SERVICE BULLETIN

EINFÜHRUNG EINES TURBOLADER MIT MODIFIZIERTEM WASTE-GATE FÜR ROTAX[®] MOTOR TYPE 914 (SERIE) SB-914-005 UL

Introduction of a turbo charger with a modified waste gate on ROTAX engine Type 914 (series)

Gunskirchen, 1998 07 04

Bild / Fig. 1

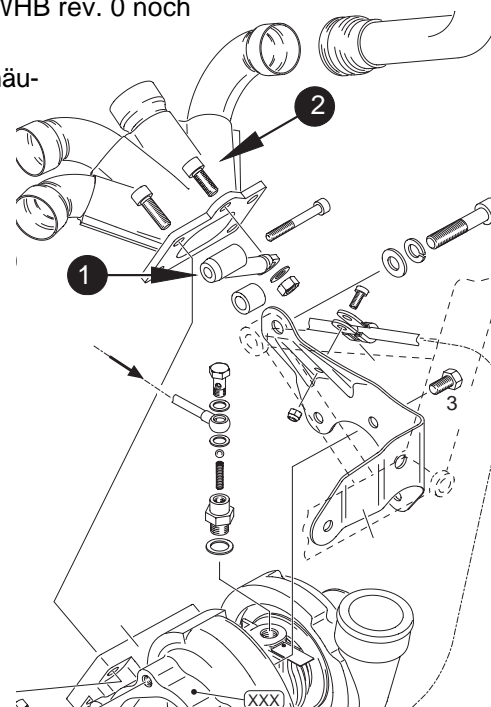
◆ **HINWEIS:** Die Auspuffkrümmerabstützung ❶ ist im WHB rev. 0 noch nicht enthalten.

Diese Abstützung sollte nicht beim Kurbelgehäuse entfernt werden, da diese nur schwer oder mit Spezialwerkzeug befestigt werden kann. Es wird nur die Verbindung ❷ zum Auspuffkrümmer gelöst. Siehe dazu Bild 1.

◆ **NOTE:** The support ❶ of the exhaust manifold is not listed yet in the Maintenance Manual, rev. 0.

This support should not be removed as it is laborious to refit, except with a special spanner. Undo only connection with exhaust manifold ❷. See fig. 1.
